# Projet de révision du PPR de Sallanches

Bilan de la consultation de la  
population organisée en février 2015

PRÉFET  
DE LA HAUTE-SAVOIE

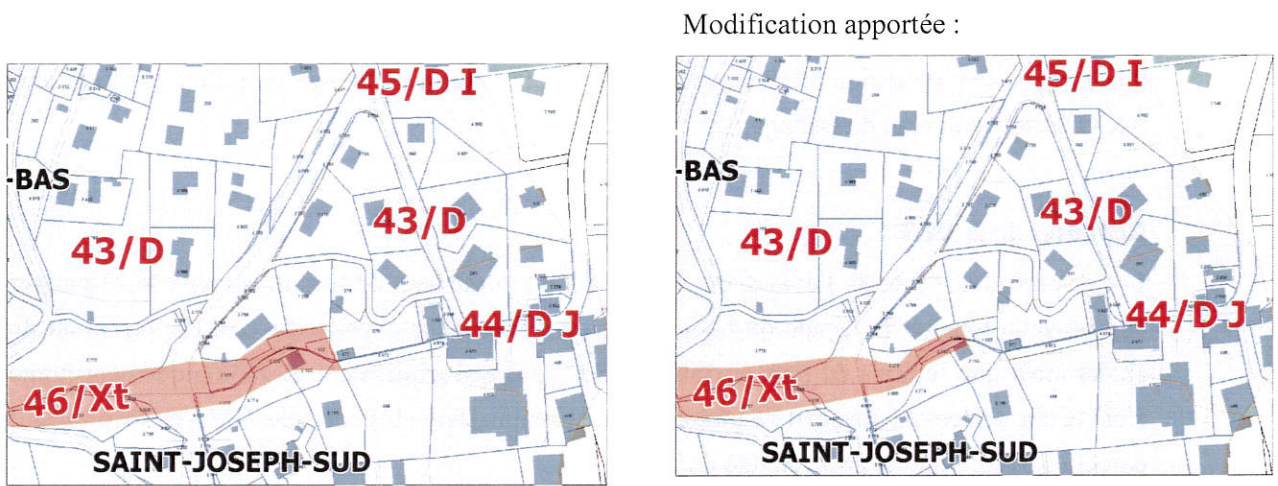
2- Parcelles A n°s 3774 et 4930, lieu-dit St Joseph Sud : sollicitent un classement en risque moyen torrentiel au lieu de risque fort à l'appui de l'étude hydraulique réalisée en juillet 2012 par le cabinet NICOT sur le ruisseau de Bellegarde.

2- Lors de l'élaboration du projet, le tracé de la zone rouge 46Xt du ruisseau de Bellegarde, sur le linéaire busé, notamment au droit de la parcelle 3774, a été ajusté pour suivre le lit morphologique du ruisseau afin de prendre en compte l'aléa en cas de débordement en tête du busage en amont de la route (busage non dimensionné pour une crue centennale).

L'étude hydraulique NICOT sur le ruisseau de Bellegarde confirme la saturation du busage pour des débits liquides inférieurs à la crue centennale. Par contre, elle conclut au vu des investigations menées

(calculs et plan topographique notamment), que la lame d'eau débordante est orientée en direction de la route de St Roch et non vers les parcelles de M et Mme CECCATO.

Le bureau d'étude GEOLITHE a pris connaissance de cette étude ; dans le projet de PPR, le débordement sur la voie communale a bien été pris en compte (zone bleue 45DI), il confirme au vu des éléments apportés par l'étude NICOT que l'écoulement préférentiel en cas de saturation du busage est bien la route et non le lit géomorphologique initialement retenu.

Une modification de la zone rouge 46Xt est en conséquence apportée en aval de la route de St Roch. La largeur retenue correspond à l'emprise permettant de préserver et d'entretenir l'ouvrage soit 5m de part et d'autre du busage et de l'ouvrage de rétention.

Modification apportée :

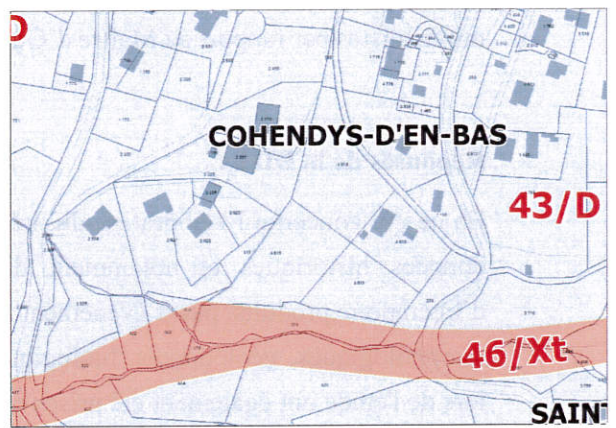
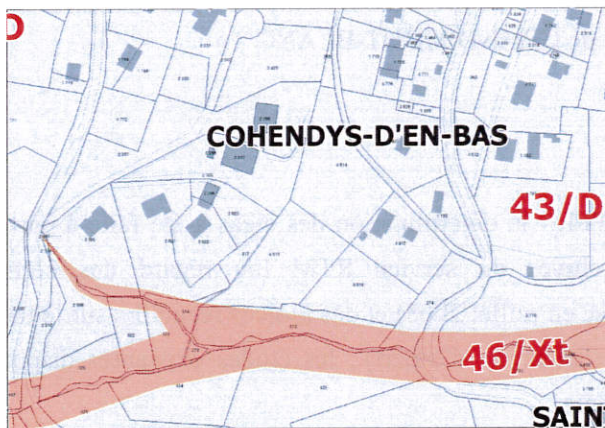
Considérant que le ruisseau mentionné sur le fond de plan n'existe plus depuis la fin des années 40 (canalisé et détourné sous buse lors de la réalisation de la route), conteste le tracé de la zone rouge 46Xt sur sa propriété et joint un extrait cadastral et des photos du site.

Le bureau d'étude consulté sur les éléments apportés, indique que le ruisseau identifié est sans lit torrentiel. Il peut effectivement être plutôt considéré comme un réseau d'eaux pluviales, en rive gauche du ruisseau de Bellegarde. La zone rouge 46Xt (ruisseau de Bellegarde) est modifiée.

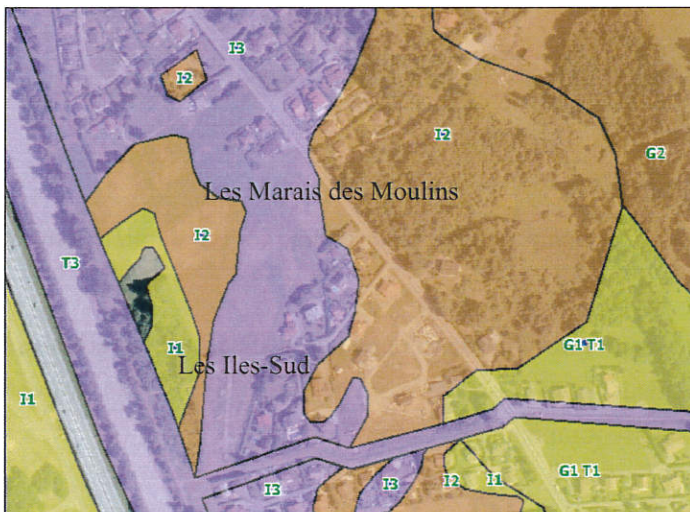
Nom	Réception du courrier ou courriel	Objet	Adresse ou n° parcelles
M. AVENEL	12/02/15	Questionne / 145Xt aléa 35 et 86L' : est-ce topo qui est déterminante ? Précision des données alti, rôle des vitesses. Pourquoi totalité secteur n'a pas la même classe d'aléa ? Prise en compte du risque de brèches dans La Charlotte ? Révision du modèle si travaux ?	Secteur entre « Les Iles Sud » et « Les Marais des moulins »
Famille SOCQUET	11/02/15	Incohérences de classement derrière La Charlotte

L'aléa inondation retenu derrière la digue est la superposition des scénarios :

- de crue centennale en l'état actuel sans surverse ni rupture,
- sans digues,
- avec la rupture brèche n°1 (influence très locale derrière la brèche).

M. Bottolier-Despois :

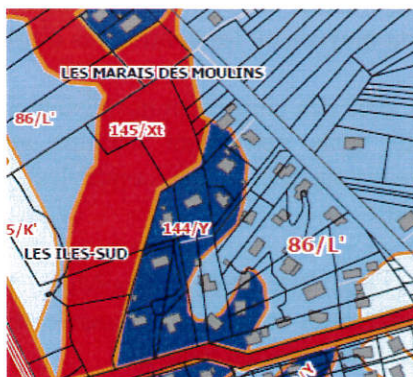
M. BOTTOLIER-DEPOIS	12/02/15	Inquiétudes et stupéfaction/ classement derrière La Charlotte (pour Partie en bleu dur et bleu clair)	4433 – 40 clos des Iles sud
Collectif « Bleu dur St Martin »	16/02/15	copie du courrier envoyé à la mairie concernant la création du collectif	
M et Mme LEDRU	12/02/15	Contestation zonage bleu dur derrière Charlotte, demandent la prise en compte des travaux de confortement de la digue et l'assouplissement du règlement (membres du collectif Bleu dur St Martin)	A4655 – Les Iles Nord
M et Mme CROTTIER	12/02/15	Rédaction similaire	3561- section 246A
Mme BIBOLLET CHESNAY	12/02/15	Rédaction similaire	Parcelle 3229
MM et Mme IGLESIAS – LONG – FRARIER Copro « Les Iles Nord »	13/02/15	Rédaction similaire	A 4654 – 458 route de Passy
Mme PELLIER-CUIT	12/02/15	Contestation, explications lors de la réunion évanesives, sur quelles études et quels critères le classement a-t-il été fait, incohérences	3417-1766 – 1773 543 route de Passy

Précision concernant le zonage de la propriété en bleu-dur avec une petite partie en bleu : suivant les modélisations, le bras de courant en aléa fort issu du débordement au sud du ruisseau de Villy passe sur ce terrain et à l'ouest de celui-ci, d'où l'aléa inférieur à l'est. Les hauteurs sont faibles à modérées à ce niveau, l'aléa est déterminé par la vitesse du courant.

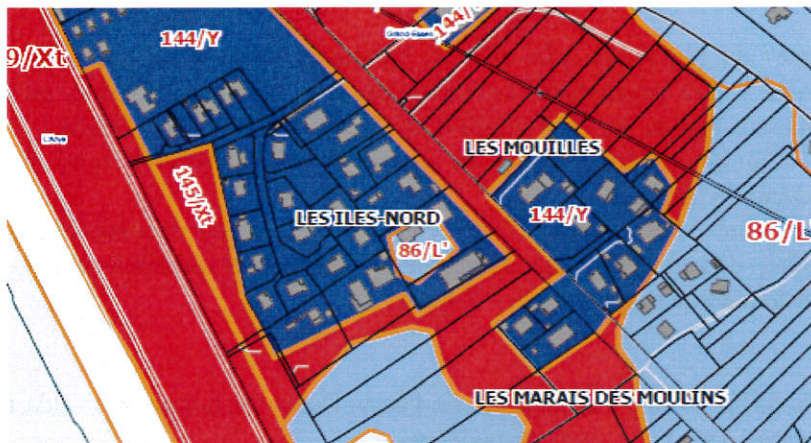
M. MEGEVAND	14/02/15	Demande de modification du zonage bleu dur en bleu (comme parcelle voisine), plan de géomètre joint. Souhaite pouvoir transformer le local commercial loué en bureau.	A4838

La cartographie de l'aléa est la traduction de la modélisation des scénarios effacement et rupture de la digue La Charlotte. Toute cette zone sert d'accumulation pour ces débordements, avec des vitesses plus ou moins fortes.

En ce qui concerne les parcelles n°s 4838, 4839 la hauteur d'eau est modérée (entre 0,5 et 1m), les vitesses sont modérées à fortes et dessinent le contour de la pastille résultante en aléa moyen I2 (avec une proposition de zonage en L'), entourée d'aléa fort I3.

CConcernant les bâtiments, celui sur la parcelle 4838 est fortement impacté par un aléa fort et ainsi traduit en zone bleu-dur (règlement Y) ; celui de la parcelle 4839 n'est exposé qu'en façade Ouest, en limite de la zone bleu-dur, il est ainsi réglementé en zone bleue L'.

Au regard du projet de changement de destination du bâtiment, situé en zone bleu-dur, de local commercial en bureau : le règlement Y n'interdit pas un tel changement dans la mesure où les enjeux ne sont pas augmentés (notamment occupation humaine).

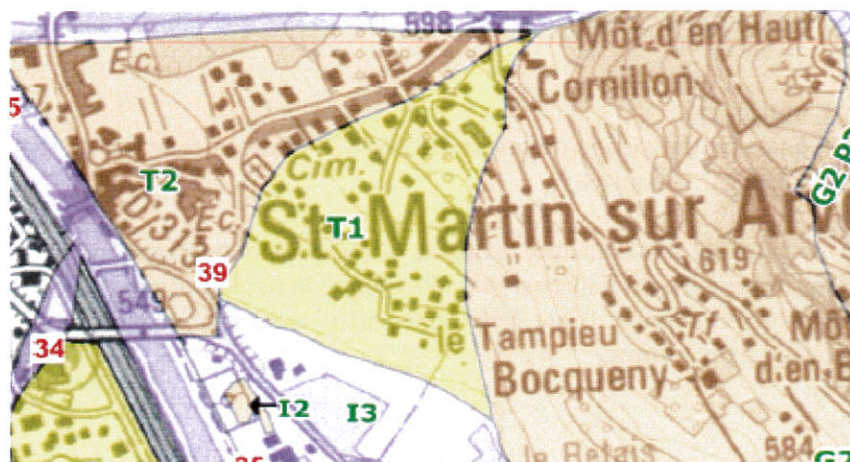
M. BEAUDET	11/02/15	Signale la surélévation de son habitation, est-ce que cela modifie le classement en 144Y ?	A 4194, 4214 et 4216
Lieux-dits « La Ferme » et « Les Grands Champs » : contestation zones risques forts (rouge ou bleu dur), incompréhension par rapport à historicité, au projet PPR de 2011 et aux travaux consolidation de la digue (même type de courrier à chaque fois) :

La surélévation des pièces habitables permet de réduire la vulnérabilité de l'habitation face à une crue potentielle, par contre le garage au niveau du terrain naturel ne permet pas une protection de l'intégralité du bâtiment. Dans le zonage, c'est le classement de la parcelle en termes d'aléa qui est pris en considération (et non le type de construction qui peut évoluer).

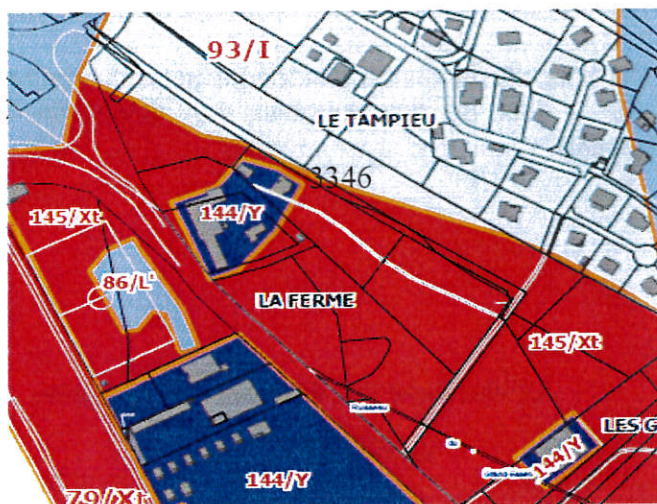
M. ALLEYSON P.	16/02/15	Contestation 145Xt pour sa parcelle auparavant en 86K' « selon PPR 2012 » et constate que les parcelles lieu-dit la Ferme sont en partie bleu clair et en partie rouge alors que topo est la même partout.	Parcelle 4772
SAS Garage St martin	16/02/15	Mme Grangien, propriétaire, conteste 144Y et 145Xt alors qu'avant en K , lieu dit La Ferme jamais inondé. Il manque sur le plan l'agrandissement effectué en 2008	Parcelles 5080 5082 5085
M et Mme CURRAL	16/02/15	Propriétaires de terrains nus aux lieux dits La ferme et Les GrandsChamps. Incompréhension et contestent 145Xt alors qu' à leur achat en K' et Cl « dernier PPR de 2012 » . Parcelle 3346 en bleu et rouge alors que même topo sur 3345, 3346 et 3353	Parcelle 3346 et autres
Mme ALLEYSON E.	16/02/15	Historique seule inondation Arve = catastrophe de St gervais mais n'a pas atteint ces terrains. Présence de la digue . Conteste zonage rouge et bleu dur car aucun élément de concret n'est apporté	4773, 1741, 1742, 3358 5084, 5081, 5083, 3342

M et Mme GRANGIEN	16/02/15	Construction accordée en 2007 et abris 2009 (PPR 1999)non référencés sur le fond de plan, en K' et I dans le « PPR de 2012 » et aujourd'hui en 114Y et 145Xt. Comment une telle évolution est possible en 2 ans.	Parcelle 4427

L'évolution de la cartographie de l'aléa par rapport au projet de révision 2011 n'est pas liée à une nouvelle connaissance d'événements ou d'historique mais est déterminé par l'étude hydraulique réalisée en 2013, pour une crue de référence centennale.

Sur les parcelles citées en zones rouge ou bleu-dur, l'aléa retenu est un aléa fort I3 (hauteur d'eau importante et courant faible à modéré).

En limite de zone, l'aléa I3 intègre une bande de quelques mètres (environ 7m) qui au vu de la modélisation est de l'aléa moyen, bande difficilement représentative au 1/10000 (largeur du trait).

Au delà une même bande d'aléa faible issue de la modélisation est intégrée à l'aléa T1, ruissellement versant du Renings.

En ce qui concerne la parcelle n°3346 (M. Curral), couverte par le levé Lidar, c'est la modélisation hydraulique qui conduit à la classer en partie en zone rouge 145Xt d'inondation de l'Arve ; l'autre partie étant en bleu 93I, ruissellement sur le versant du Reninges. Les données topo du LIDAR ont été confirmées par le plan de géomètre fourni sur la parcelle.

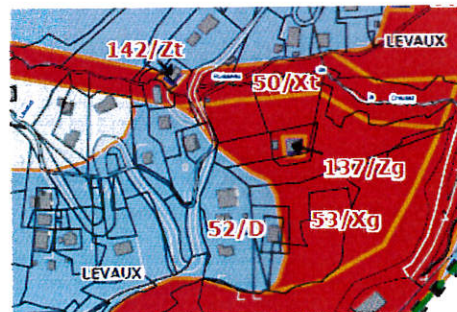
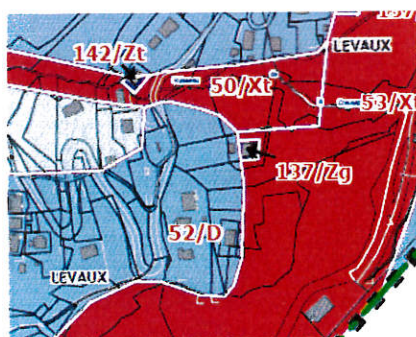
En parallèle de la consultation publique, suite aux éléments transmis par la commune concernant le glissement de Lévaud : rapport établi dans le cadre de mesures de contrôle du chalet Pissard-Grantet le 5/10/2014, le bureau d'étude, après analyse (déplacement important de certains points), propose une modification du zonage réglementaire avec agrandissement de la zone rouge et extension de la zone bleue.
